有關多核種去除設備等處理水之處理 實施計劃變更批准申請書之部分修改【概要】

2023年2月14日
東京電力控股株式會社

1-1. 實施計劃部分修改之概要

【參考】有關ALPS處理水海洋排放的組織體制

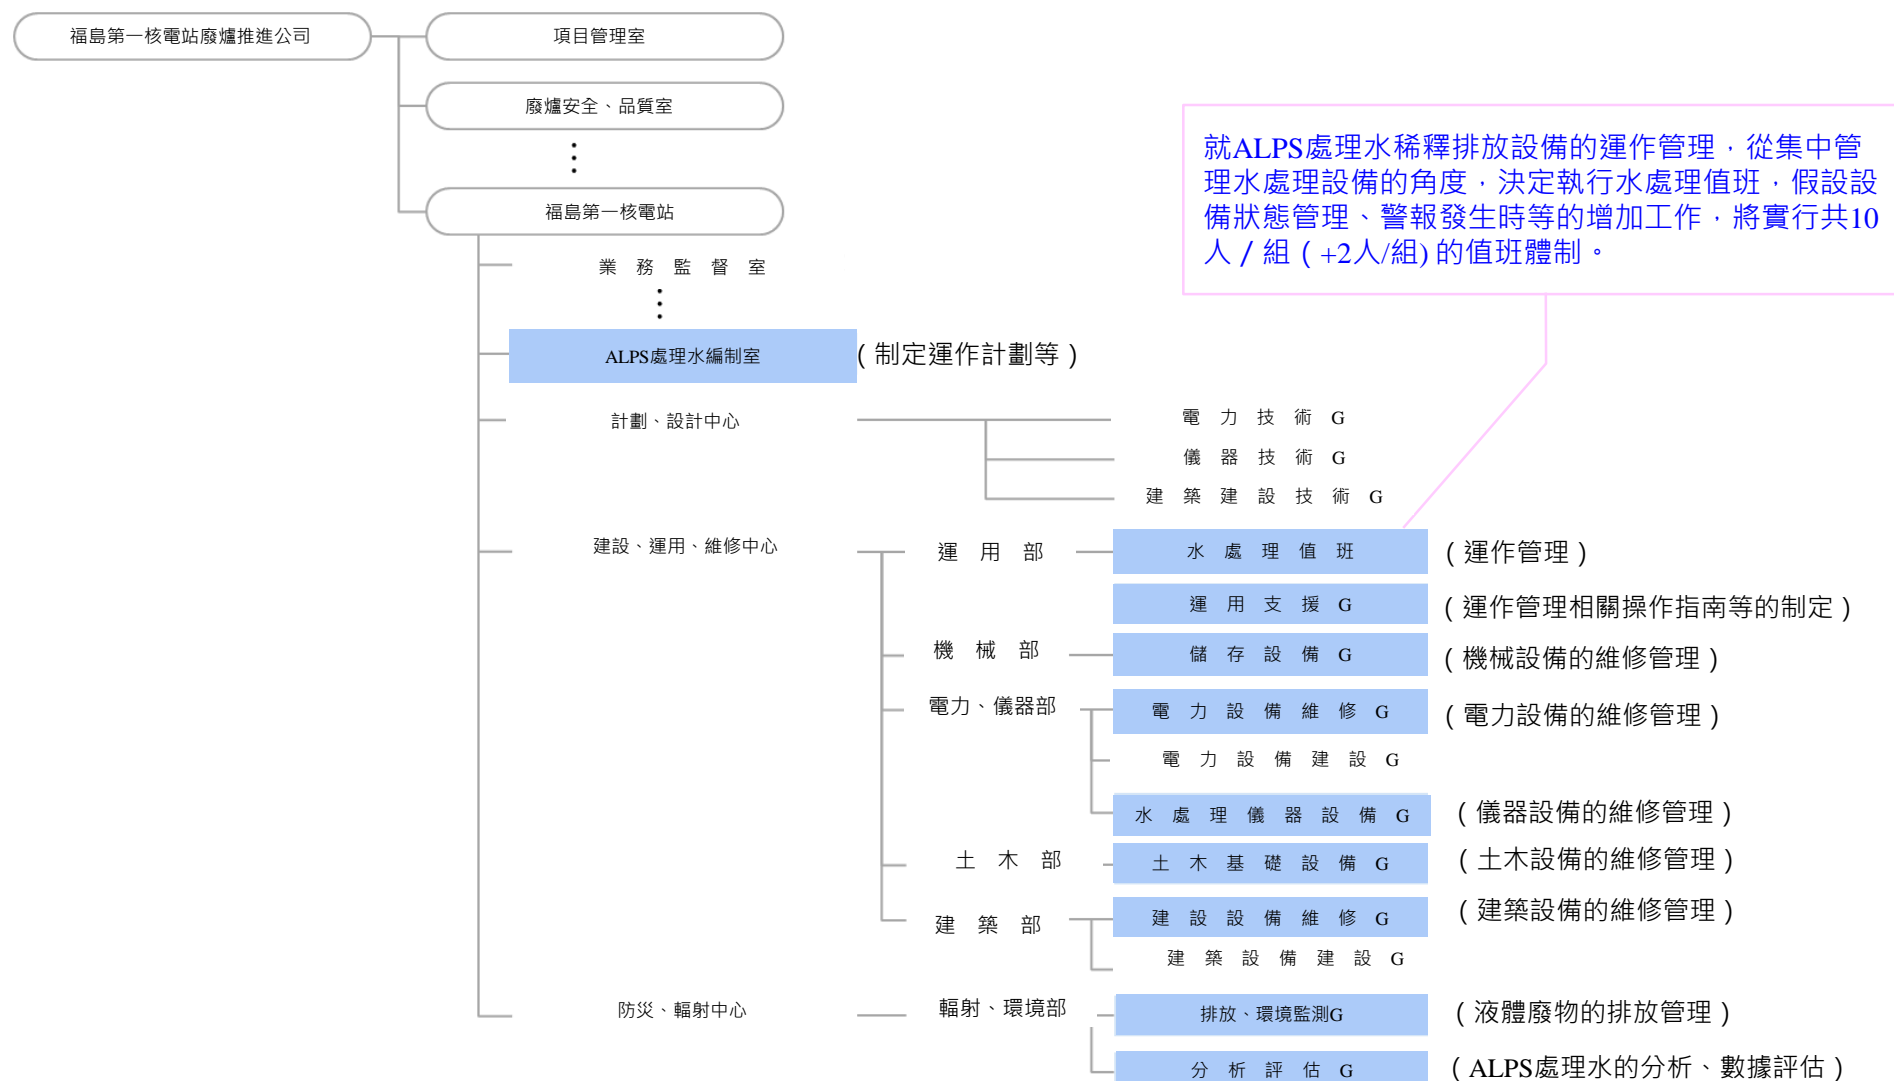
- 開始運用ALPS處理水稀釋排放設備後，雖然接著會由ALPS處理水編制部計劃及管理有關海洋排放設備項目，但實施設備的維修管理及運作管理等運用情況，已明確記載於實施計劃裡。在更正申請中沒有變更。

組織	有關保安的職務 紅字：描述變更部分
ALPS處理水編制部	有關海洋排放設備項目的計劃及管理、運用方法的檢討，以及 <u>ALPS處理水稀釋排放設備運作計劃相關業務</u> 等
建設、運用、維修中心 運用部 負責水處理	污染水處理設備等、儲存滯留水的建築、多核種去除設備等、汲水井其他水處理設施及 <u>ALPS處理水稀釋排放設備</u> 的運作管理
建設、運用、維修中心 機械部 儲存設備G	污染水處理設備等 (儲存設備) 的土木設備及 <u>ALPS處理水稀釋排放設備的機械設備</u> 的維修管理 污染水處理設備等 (儲存設備的附加設備) 及雨水處理設備等之建設、設置及維修管理
建設、運用、維修中心 電力、儀器部 水處理設備G	污染水處理設備等、儲存滯留水的建築、多核種去除設備等、汲水井其他水處理設施、油處理裝置、3號機核反應堆安全殼內取水設備、 <u>有關ALPS處理水稀釋排放設備</u> 等儀器設備的建設、設置及維修管理
